改善箇所説明図

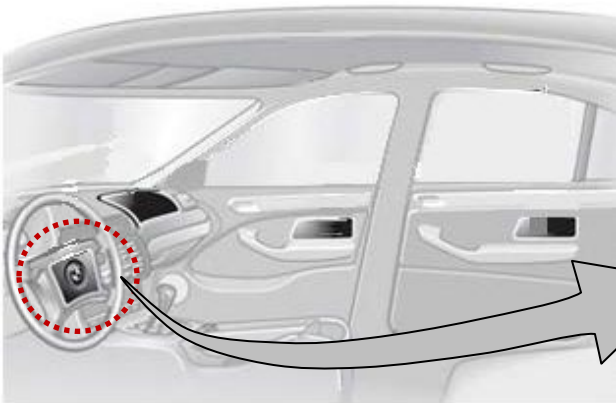
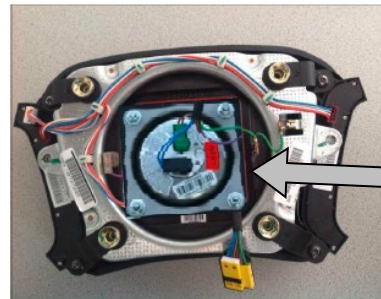
基準不適合の内容

運転席用エアバッグのインフレーター（膨張装置）の補給用部品において、ガス発生剤の吸湿防止が不適切なものがある。そのため、車両の修理時に当該インフレーターに交換し、そのままの状態で使用を続けると、高い湿度の環境下で大きな温度変化の繰り返しによりガス発生剤が劣化し、エアバッグ展開時にインフレーター容器が破損するおそれがある。

改善措置の内容

全車両、エアバッグインフレーターを確認し、該当するインフレーターであった場合には対策品に交換する。

識別：作業完了車は、右フロントドアのロウヒンジのボルト（頭）に白ペイントを塗布する。
